# ALPS処理水希釈放出設備及び関連施設の新設について

2022年04月19日

東京電力ホールディングス株式会社

# 【参考】放水立坑（上流水槽）の仕様

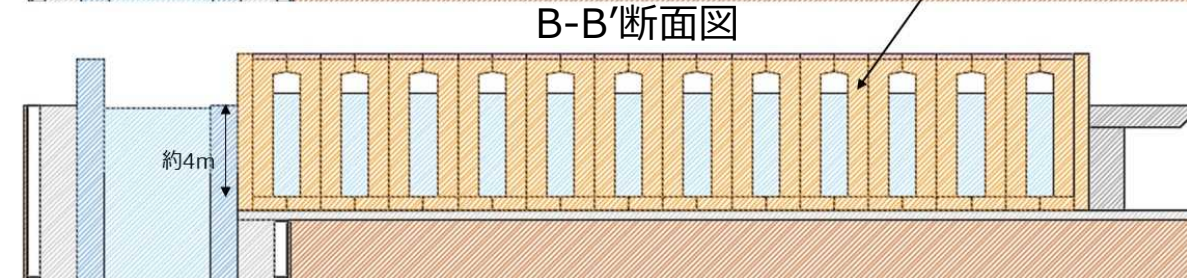
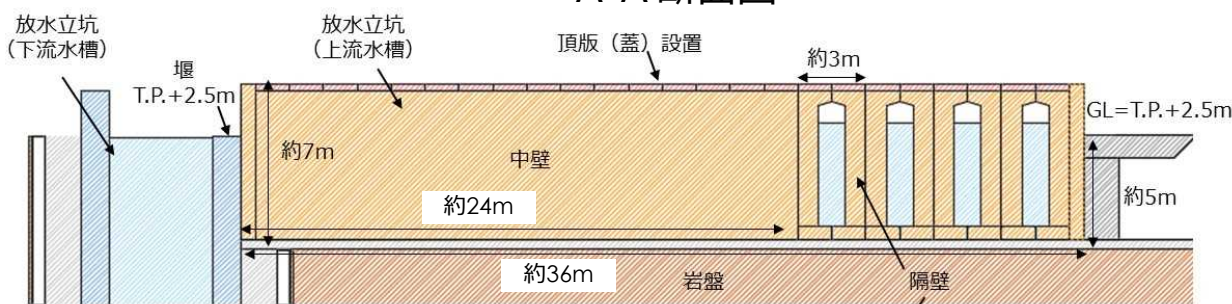
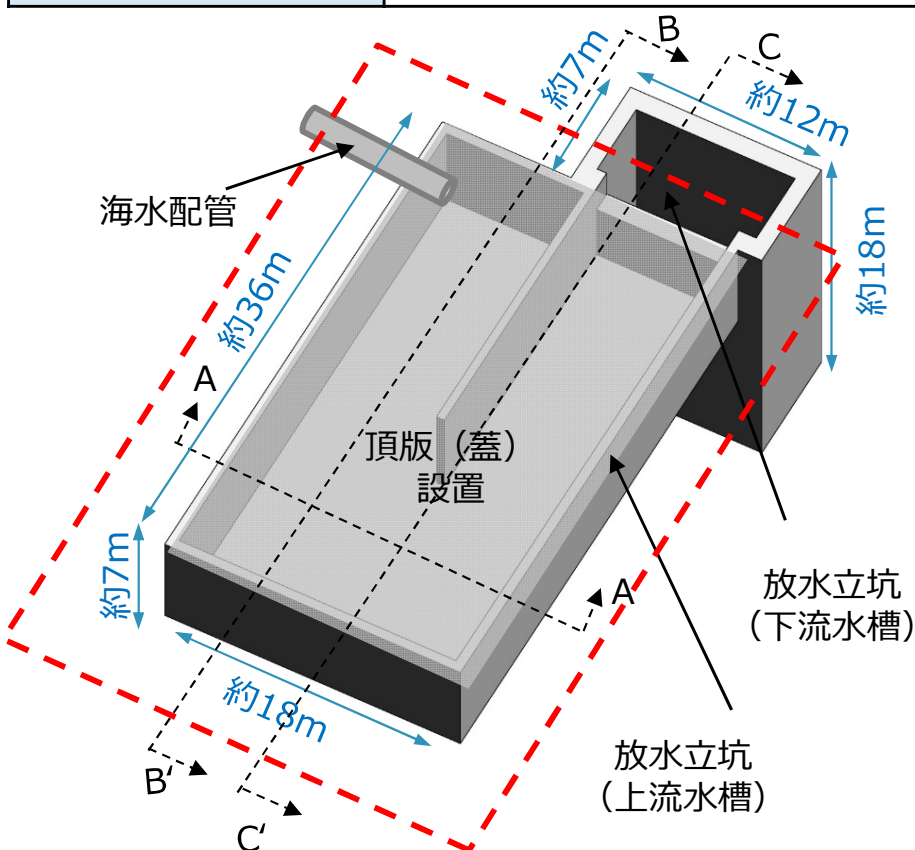
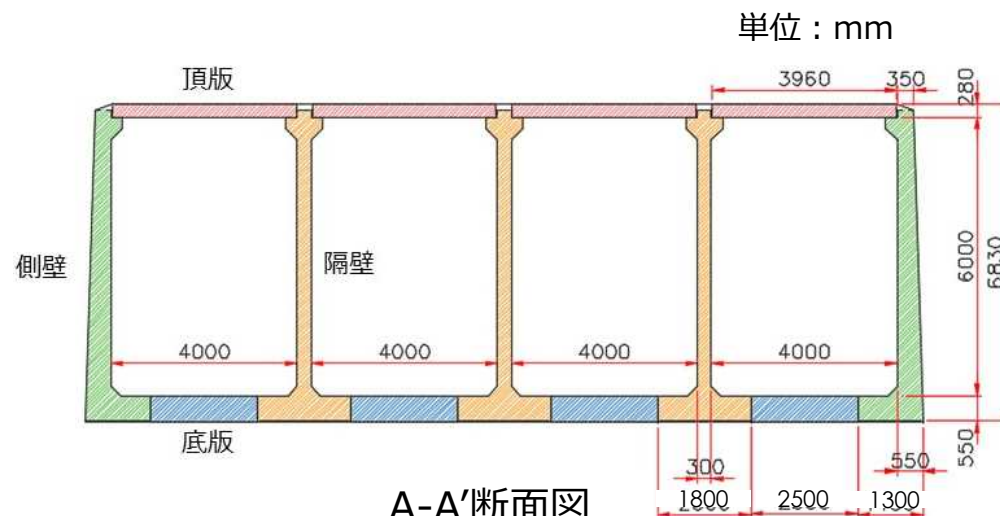
修正箇所所有

主要寸法（内空）	たて34,500mm × よこ16,900mm × 高さ6,000mm
容積	約2,000m <sup>3</sup>
構造	鉄筋コンクリート造
コンクリート強度	40N/mm <sup>2</sup> （設計基準強度）
鉄筋の種類	SD345

# 【参考】放水立坑（下流水槽）の仕様

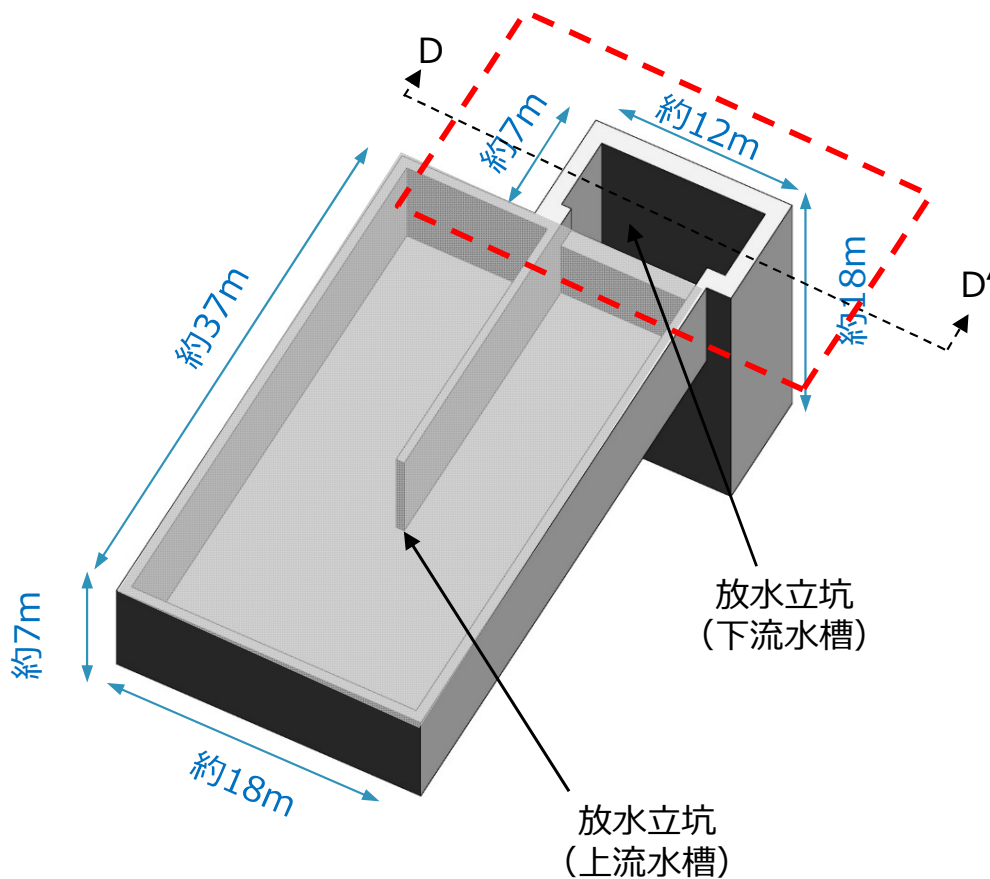
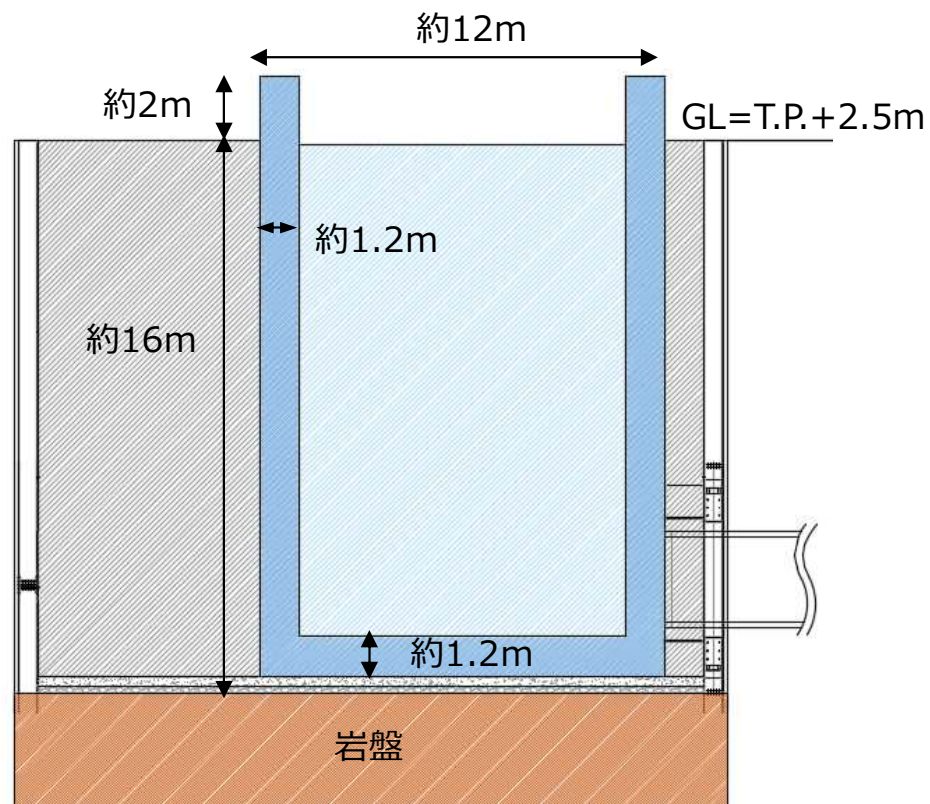
修正箇所

躯体寸法（内空）	たて4,600mm × よこ10,000mm × 高さ17,200mm
構造	鉄筋コンクリート造
コンクリート強度	24N/mm <sup>2</sup> （設計基準強度）
鉄筋の種類	SD345

## 放水トンネルの諸元

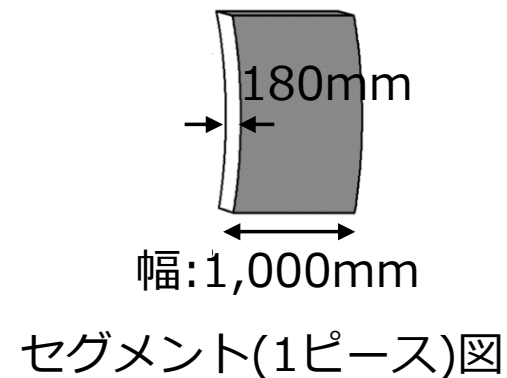
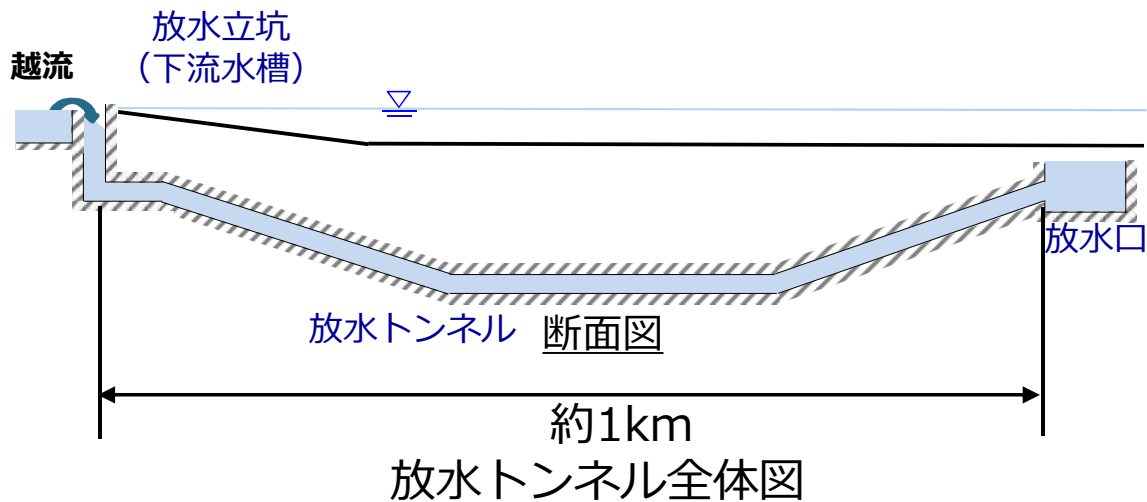
放水トンネルのセグメントについて、全数検査は不要であるが、抜き取り検査の頻度および根拠を示すこと。

- 原子力土木関係検査基準ガイド（QH-14-ガイド23、2020年4月1日改訂版）に基づき、検査を行う。⇒寸法検査は全数（次頁参照）。

検査項目	検査・試験の目的	検査・試験の方法	判定基準	検査箇所		時期・回数	出典	
				施工者	当社			
シ ー ル ド 工 事	2. セグメントの構造	b) 寸法検査 製作したセグメントが、設計図ならびに計画書に示された寸法であることを確認する。	目視による。	(1)幅：±1mm以内。 (2)厚さ：+規定しない -0mm。 (3)インサートピッチ：±2mm以内。 (4)弧長：±1mm以内。 (5)ボルトピッチ：±1mm以内。	◎	○	(その都度)	
	c) 水平仮組検査 製作したセグメントを仮組立した状態での真円度、接合面のくろい、および製品のねじれがないことを確認する。	目視による。	(1)真円度 ・(φ2,150~4,050) ±7.0mm以内。 ・(φ4,050~6,000) ±10.0mm以内。 (2)接合面のくろい：5mm以内。	◎	○	製作中 1回/500リング(試作セグメント含む)		
	(2) 性能検査 製作したセグメントが仕様書ならびに計画書に示された強度を有していることを確認する。	目視による。	(1)単体曲げ試験 ・試験結果が極限耐力以上であることセグメントの単体を、その両端に可動支点とするアーチ状のはりに設置して、2点集中荷重方式により強度の確認を行う。 (2)継手曲げ試験 ・試験結果が極限耐力以上であることセグメントを2ピース接合して、単体曲げ試験と同様の方法で行う。 (3)推進力試験 ・試験結果が作用推進力以上であること。 ・セグメントの単体に、ジャッキ推力と同様に載荷し、強度の確認を行う。 (4)つり手金具の引抜き試験 ・試験結果がリング荷重×1.5であること。 ・セグメントのつり手金具にセンターホールジャッキで載荷し、引抜き強度の確認を行う。 (5)ボルト検査 ・使用する材料が JIS B1180 ならびに計画書と適合していること。	◎	*	単体曲げ試験継手曲げ試験推進力試験つり手金具の引抜き試験 製作中 1回/500リング(試作セグメントを含む)  ボルト検査使用前 1回/2,500本

# 【参考】放水口の仕様

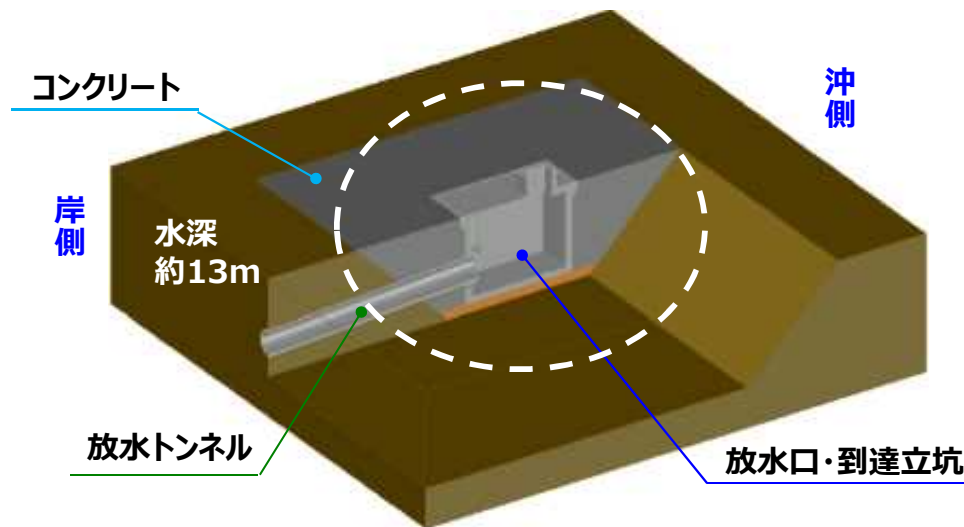
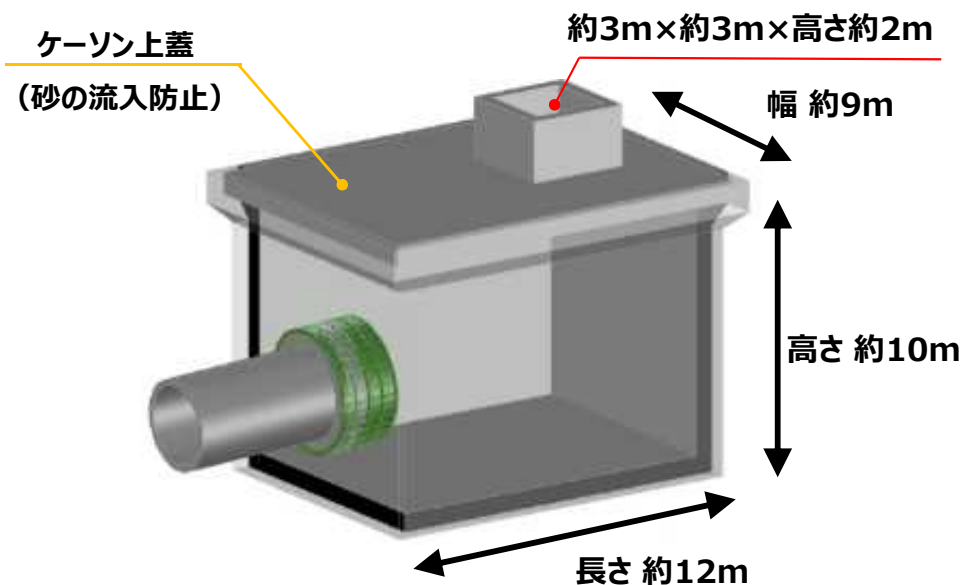
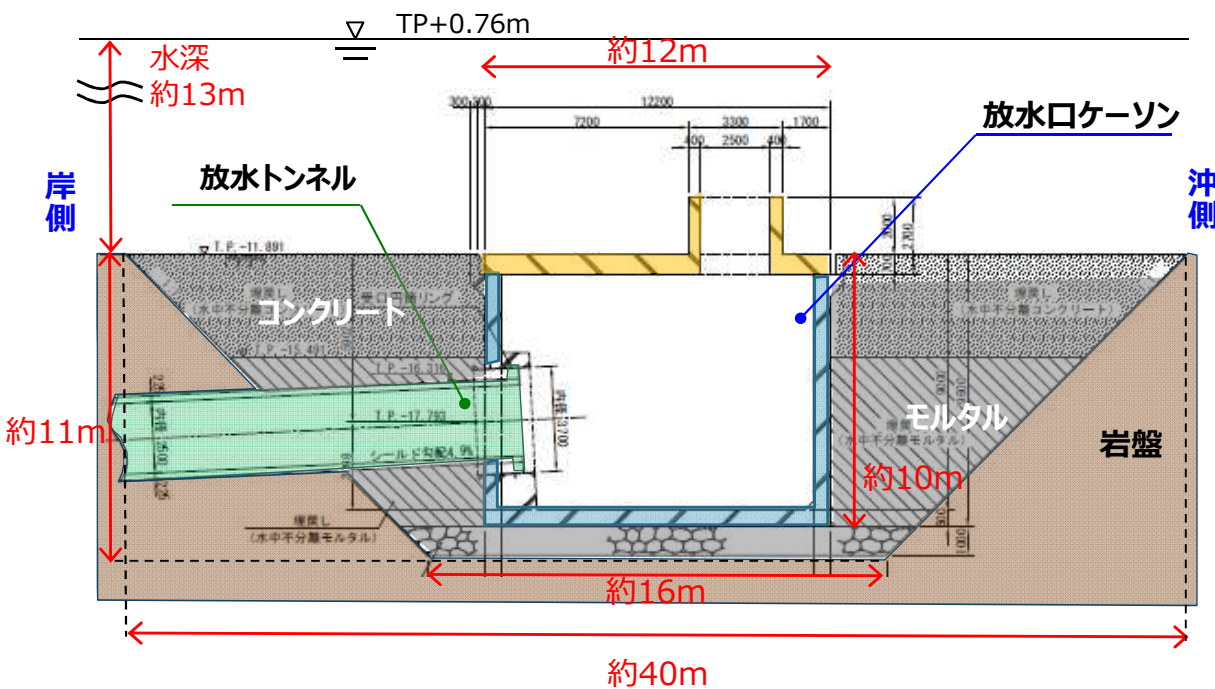
修正箇所

躯体寸法 (内空)	たて 8,000mm × よこ 11,000mm × 高さ 8,300mm
構造	鉄筋コンクリート造
コンクリート強度	30N/mm <sup>2</sup> (設計基準強度)
鉄筋の種類	SD345

# 【参考】 増設ALPS処理水移送配管改造

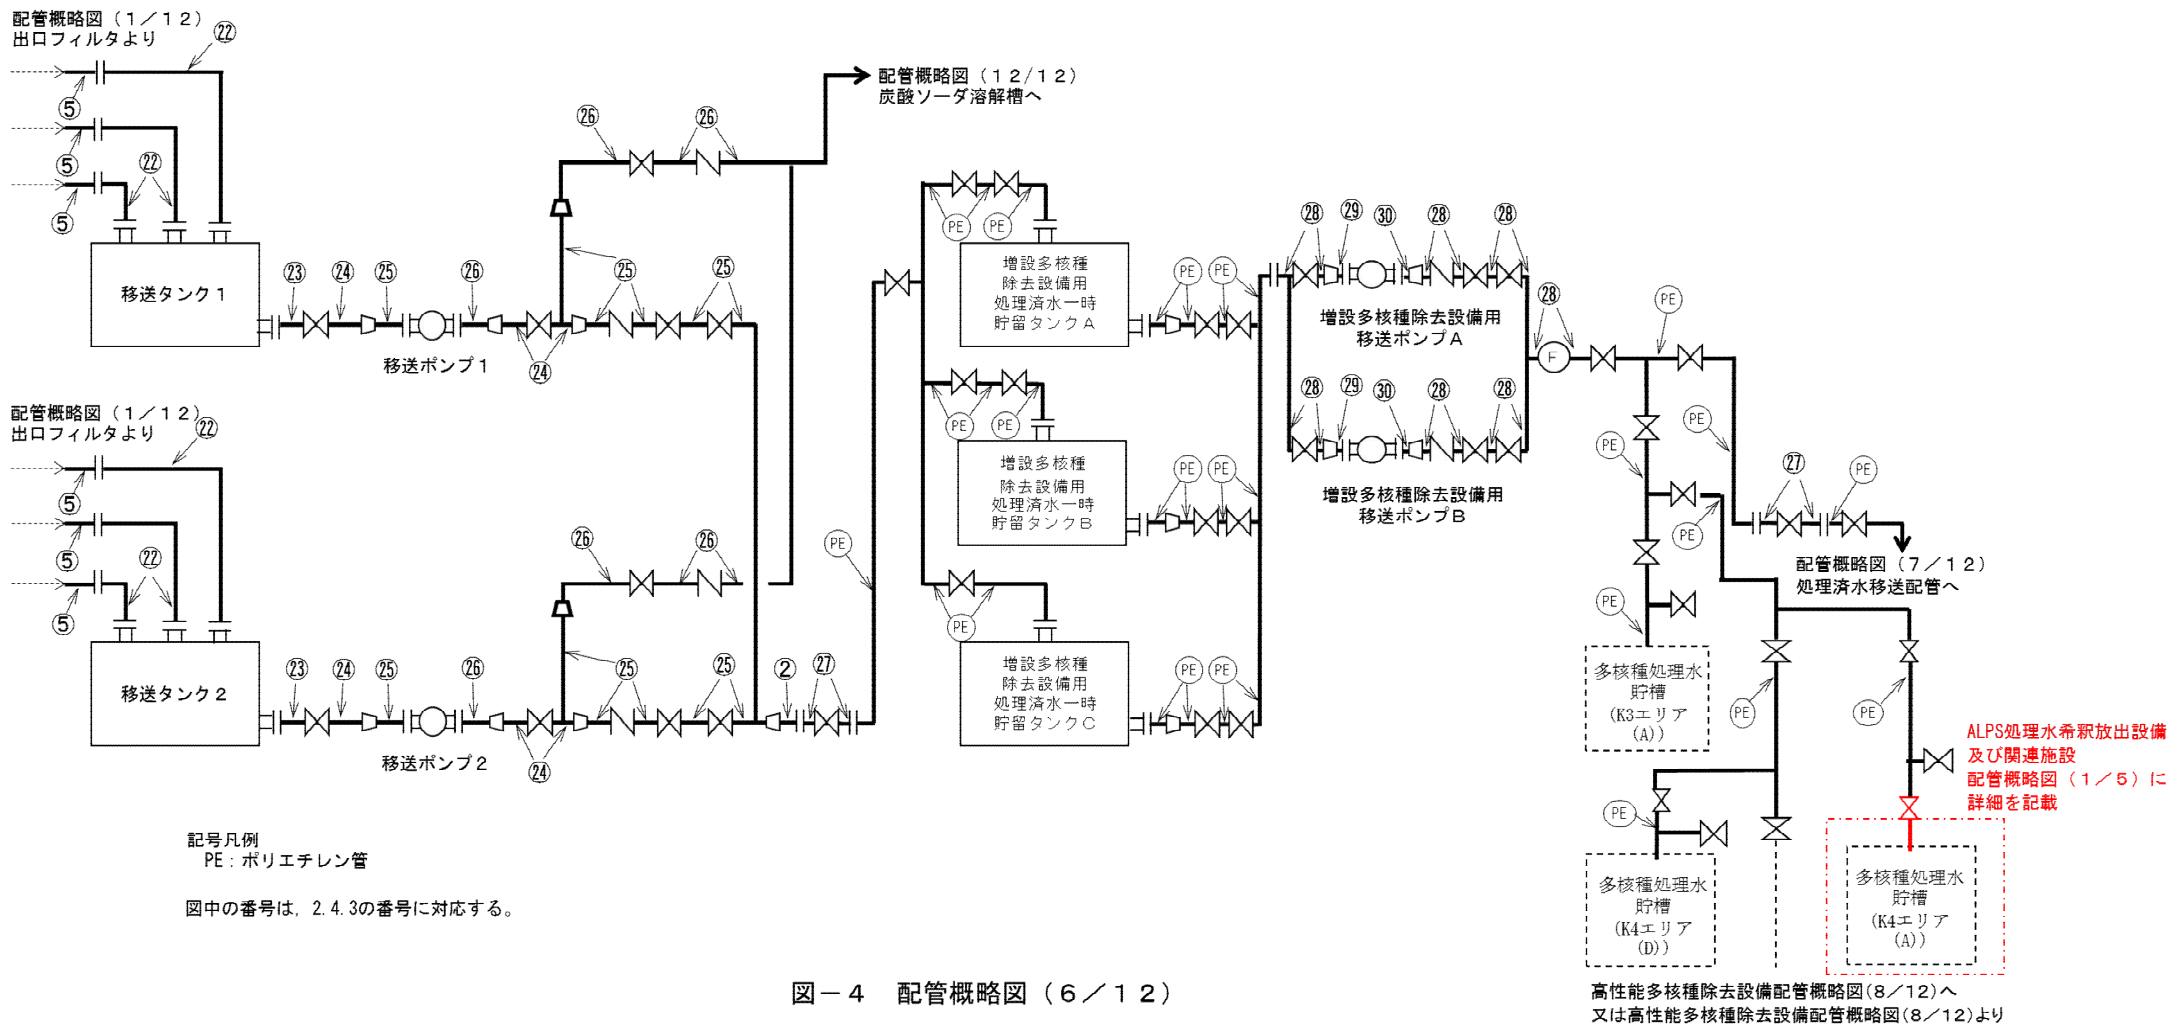
修正箇所

# 【参考】高性能ALPS処理水移送配管改造

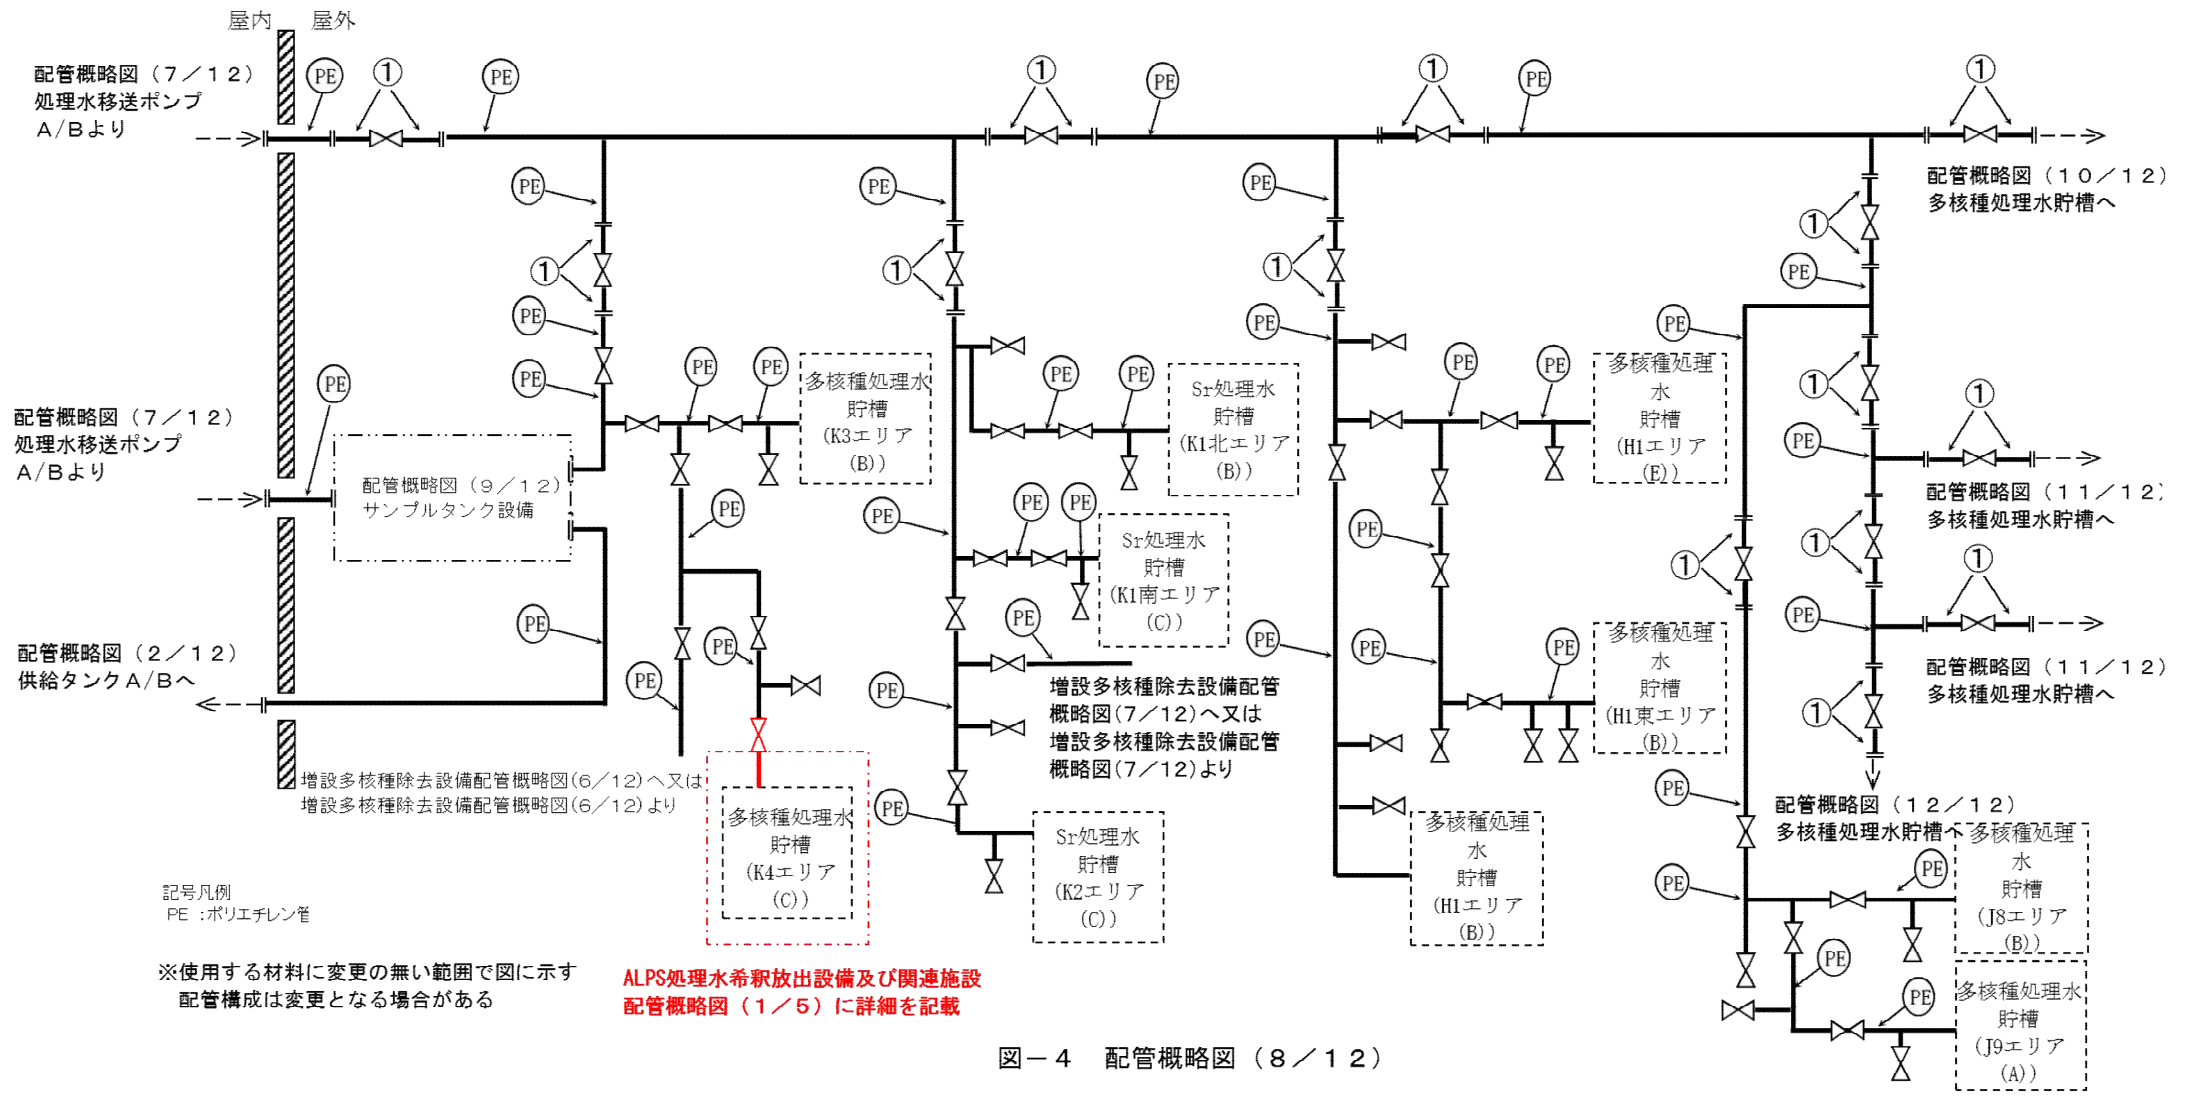
修正箇所所有
